# Elaboração do Estudo Prévio e Estudo de Impacte Ambiental do Terminal do Barreiro

AD - Aditamento

O presente documento constitui o Aditamento ao *Estudo de Impacte Ambiental (EIA) do Terminal do Barreiro*, atualmente em fase de Estudo Prévio, e visa dar resposta ao pedido de elementos adicionais da Agência Portuguesa do Ambiente (APA), de 22 de fevereiro de 2017, veiculado pelo ofício com a referência S014808-201703-DIAI.DAP (cópia no Volume Anexos – Tomo 2 – Anexo 2).

Figura 71 - Mapa de potencial à liquefação dos solos

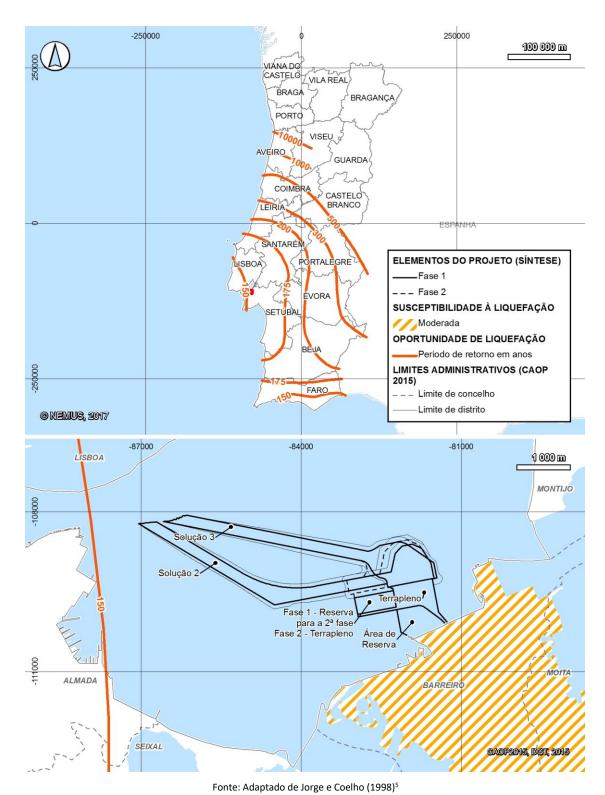
# 31. Reformular a apresentação da figura 71 (melhorar ou substituir a figura) adequando a escala de representação à zona da intervenção.

A figura seguinte substitui a Figura 71 – Mapa de potencial à liquefação dos solos, apresentada na página 165 do EIA (Relatório Síntese/Tomo 1, de dezembro de 2016).

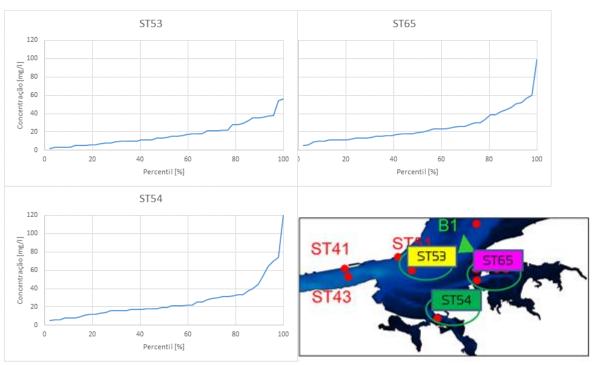
# 36. Esclarecer e clarificar o texto dos sedimentos coesivos e a figura 145 (página 317).

A figura seguinte (reformulação da Figura 145 apresentada no Relatório Síntese do EIA – Tomo 1, de dezembro de 2016) apresenta a localização e os resultados da monitorização da concentração de sedimentos coesivos em três estações no Estuário do Tejo próximas à área de intervenção do projeto (ST53, ST65 e ST54), obtidos de Franz et al. (2014).
